改善箇所説明図

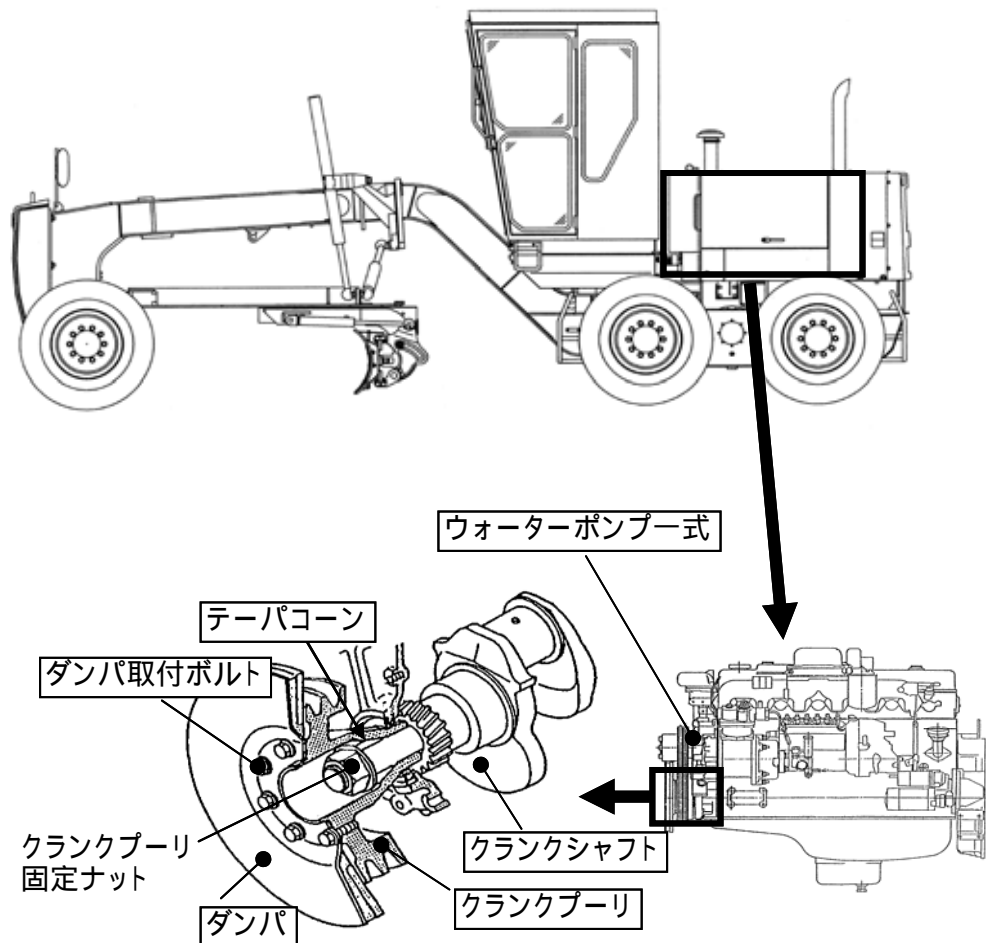
不具合発生箇所

市場措置(改善対策届出番号333)の対策品において、クランクプーリをクランクシャフトに固定するテーパコーンの加工が不適切なため、テーパコーンの内径が過大なものがあり、また、クランクプーリの組立作業指示が不適切なため、クランクプーリが傾いた状態で組み付けられることがある。そのため、クランクプーリとテーパコーンの嵌合が不均一になり、クランクプーリに過大な応力が発生し亀裂が発生して、最悪の場合、クランクプーリが破損し補機ベルトが外れ、充電不良や冷却水温度の上昇及びハンドル操作が重くなるおそれがある。

改善の内容

全車両、クランクプーリ、テーパコーンを対策品と交換する。また、改善対策届出番号333による改善対策措置未実施の車両については、ダンパ、ダンパ取付ボルト、ウォーターポンプ式を対策品と交換するとともに、クランクシャフトを点検し、損傷がある場合はクランクシャフトを良品と交換する。

□ は交換部品を示す。

識別: インレットマニホールド側面に黄色ペイント塗布。
